Réf. CRMS : GM/BXL22774 \_BXL22775\_668\_PU\_Ponts\_DEMEER\_Clesse

**Objet : Rue Charles Demeer, Rue Antoine Clesse, Avenue Jean Dubrucq. Rénover les ponts Clesse et Demeer - aménagements urbains. Demande de permis d'urbanisme**

### Avis de la CRMS

Pont Clesse (gauche) et Pont Demeer (droite) – photos extraites du dossier de demande

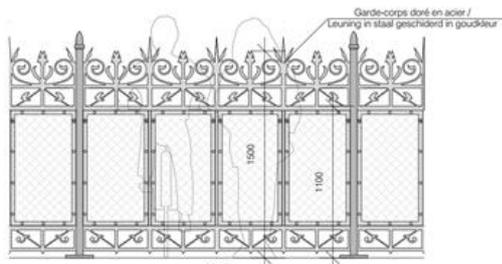
La CRMS encourage la restauration des deux ponts qui ont été relativement bien entretenus et ne nécessitent pas d'interventions lourdes au niveau de leurs structures. Elle émet un avis favorable sur la demande tout en formulant quelques remarques et recommandations sur certains aspects du projet:

- l'aménagement des voiries des deux ponts présente un caractère fonctionnel qui n'appelle pas de remarques particulières. La CRMS attire l'attention sur le fait que le dossier présente une piste cyclable sur le pont Demeer qui ne se prolonge toutefois pas dans la rue, ce qui devrait être rectifié .

Enfin, la CRMS rappelle le projet de créer un accès (escalier) depuis le pont Clesse vers le parc examiné, sur lequel elle a émis un avis le 24/06/2020. Il est important de coordonner les deux projets pour garantir un résultat cohérent des travaux et pour s'assurer que toutes les composantes du pont (y compris la balustrade en pierre bleue aux extrémités, les culées, etc.) soit restaurées dans les règles de l'art.
